LEONI, VIA

1746

Descrizione prestazionale dell'intervento

Foto del rilievo

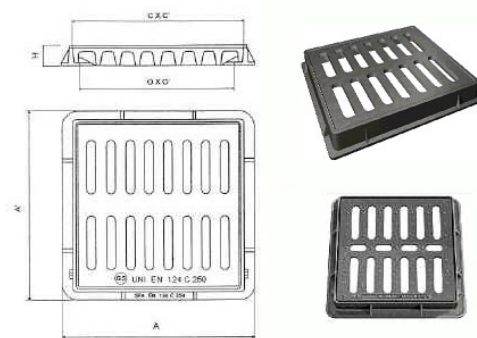
Criticità

Caditoia inadeguata

Sostituzione della caditoia con nuovo manufatto che verrà incassato e reso perfettamente complanare al pavimento. La caditoia non dovrà presentare fessure tali da costituire ostacolo o pericolo rispetto a ruote, tacchi o bastoni. I vuoti non potranno essere attraversati da sfere di diametro superiore ai 20 mm (preferibilmente non superiore a 15 mm); eventuali fessure parallele dovranno essere poste in senso ortogonale alla principale direzione di marcia.

Occorre fare una buona rasatura della finitura superficiale per evitare di creare altre criticità sulla pavimentazione per le persone con difficoltà motorie.
